**Questions et commentaires
pour le projet d'agrandissement de l'usine de fabrication de
matériaux énergétiques sur le territoire de la ville de
Salaberry-de-Valleyfield par General Dynamics Produits de
défense et Systèmes tactiques - Canada Valleyfield inc.**

Dossier 3211-14-046

Le 20 octobre 2025

Figure 1 : (a) Domaine de modélisation utilisée dans l'étude de dispersion atmosphérique (limite jaune)¹ et (b) zonage municipal (limite rouge)²

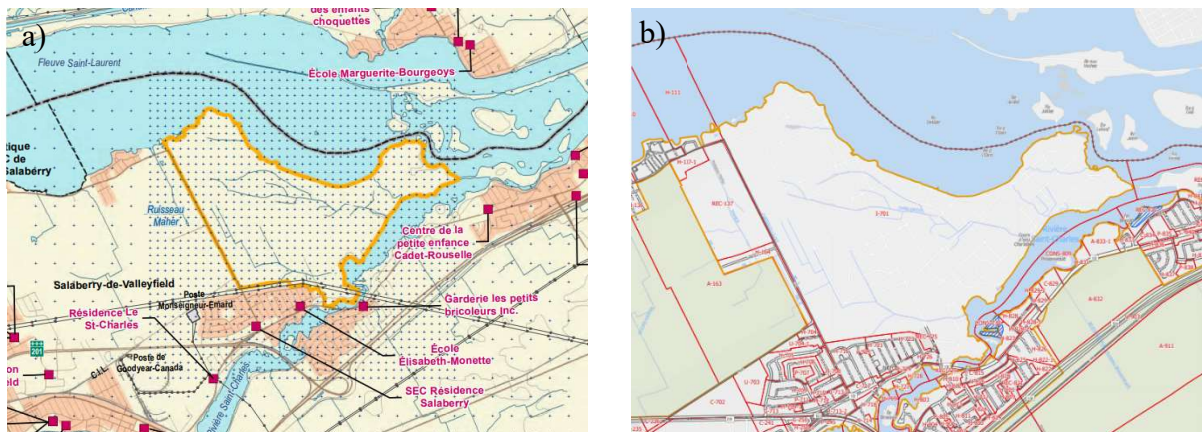
L'étude de dispersion atmosphérique transmise à l'annexe D des réponses à la première série de questions et commentaires utilise une limite qui correspond à la limite des eaux du fleuve (Figure 1, a), ce qui ne correspond pas à ce qu'on retrouve au plan de zonage de la municipalité (Figure 1, b). Cette différence est susceptible d'affecter les concentrations maximales obtenues sur le domaine de modélisation. L'initiateur doit revoir et discuter du respect du RAA eu égard à la limite applicable.

Figure 2 : Carte 6 de la première série de réponses aux questions présentant les résultats de la modélisation de la formation d'un nuage toxique dû à la rupture totale du réservoir d'acide nitrique (#24)

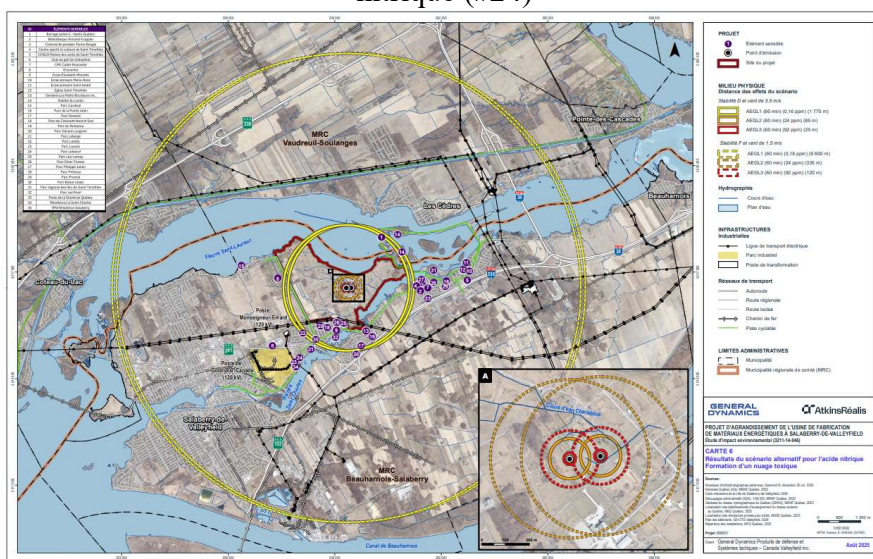
Dans sa réponse à question QC-39, l'initiateur présente les résultats de la modélisation de la formation d'un nuage toxique dû à la rupture totale du réservoir d'acide nitrique (#24) à la carte 6 (voir figure 2 ci-dessous). La carte présente deux points d'origine distincts. L'initiateur doit expliquer ce que représente chacun de ces deux points d'origine dans la modélisation.
